**AVIS RELATIF À LA PROTECTION
CONTRE LES EVENTUELS EFFETS NOCIFS ET NUISANCES
PROVOQUÉS PAR LES RAYONNEMENTS NON IONISANTS
GÉNÉRÉS PAR DES ANTENNES ÉMETTRICES STATIONNAIRES**

Commune : MALMEDY - Exploitant : CITYMESH

Référence exploitant : LG04985_A

Rapport n° 753 / 2025

Figure 1 : Vue en plan des lieux de séjour et des points de contrôle

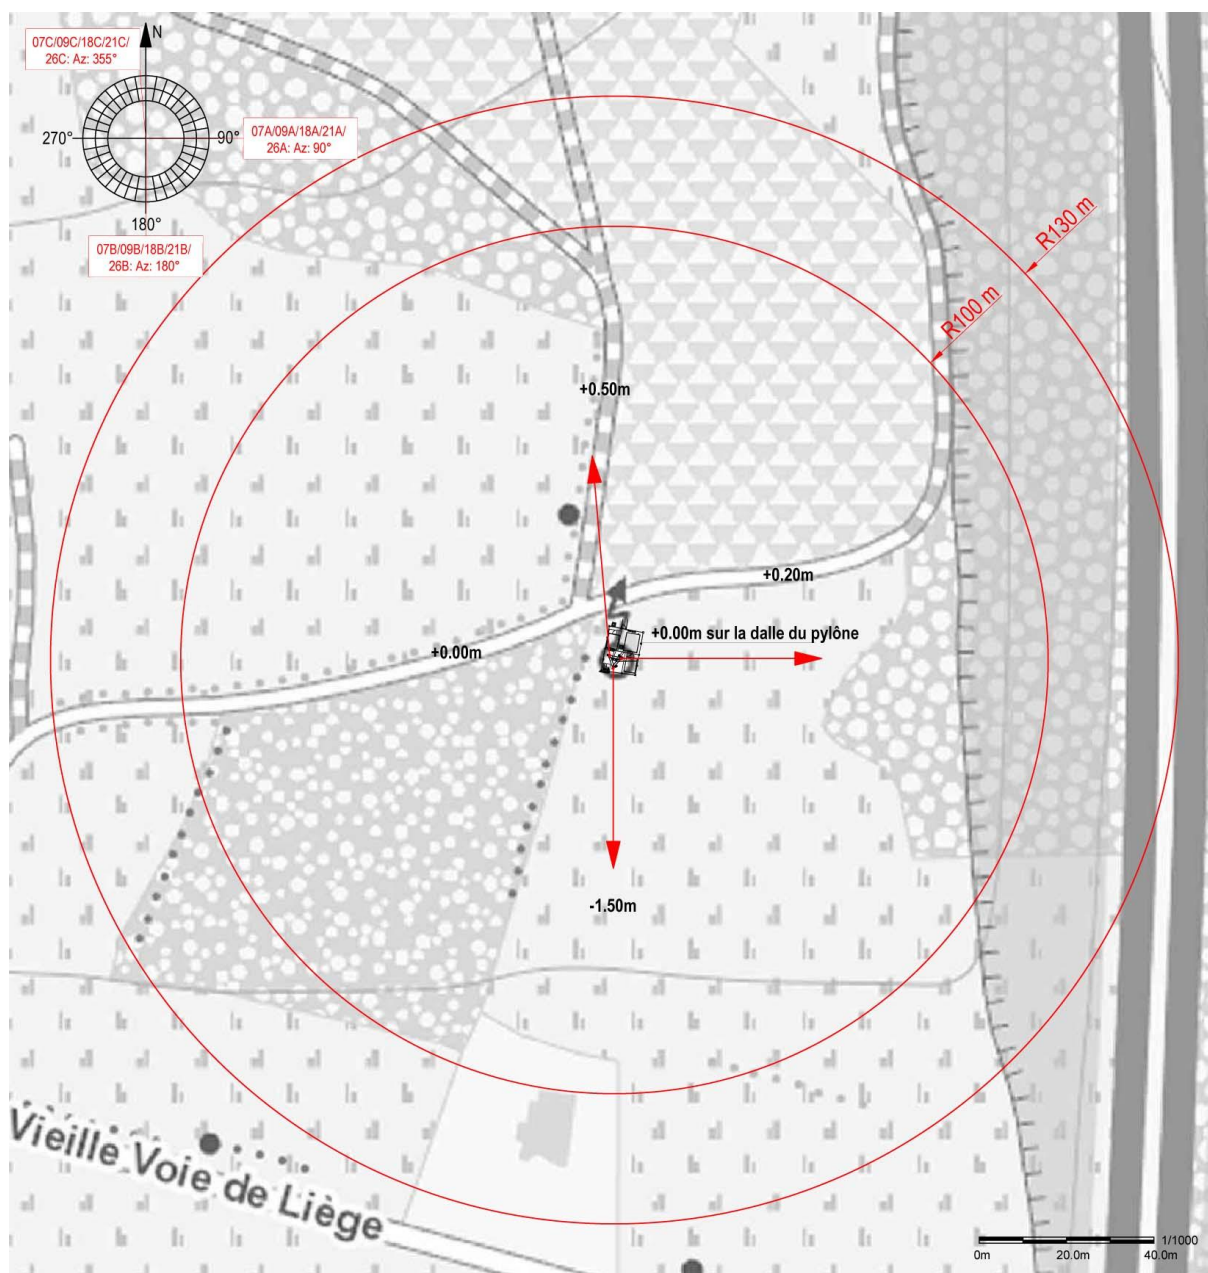
N° point de contrôle	LS	Atténuation (dB)	Indice d'exposition relatif à la limite par installation IE_i
Aucun lieu de séjour ne se trouve dans la zone où la limite d'immission pourrait être atteinte

En ce qui concerne les antennes de l'installation mentionnées dans le tableau 1, la distance maximale à laquelle la limite pourrait être atteinte, à l'extérieur, est égale à 102,1 m. S'il n'y a pas de LS à une distance inférieure, les antennes respectent forcément la limite d'immission.

Dans le cas des LS situés à l'intérieur des bâtiments, une atténuation d'obstacle est prise en compte et il en résulte que la distance maximale à laquelle la limite pourrait être atteinte se réduit à 72,8 m.

Figure 2 : Vue en plan des installations d'antennes dans un rayon de 300 mètres autour de l'installation faisant l'objet de la demande d'avis

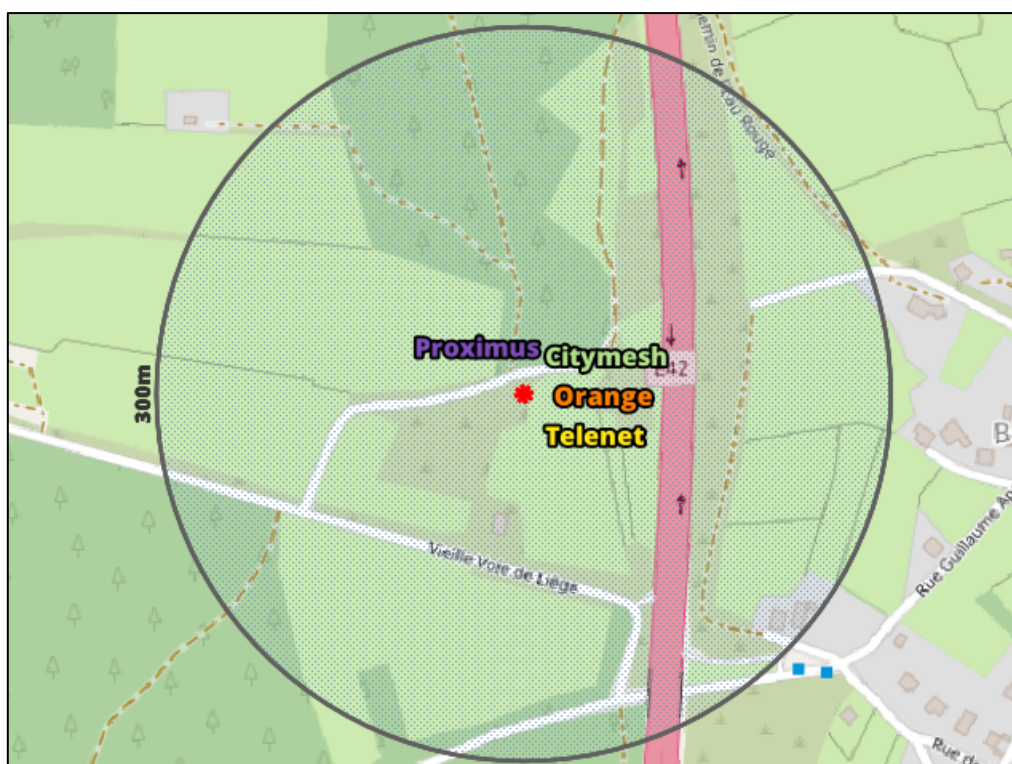
Compte tenu des considérations ci-dessus, il apparaît que l'intensité du rayonnement électromagnétique généré, dans les lieux de séjour situés dans un rayon de 300 mètres autour de l'installation référencée dans le paragraphe 2, par l'ensemble des antennes émettrices stationnaires de l'ensemble des exploitants du même site d'antennes émettrices stationnaires respecte la limite fixée à l'article 4, § 2 du décret.
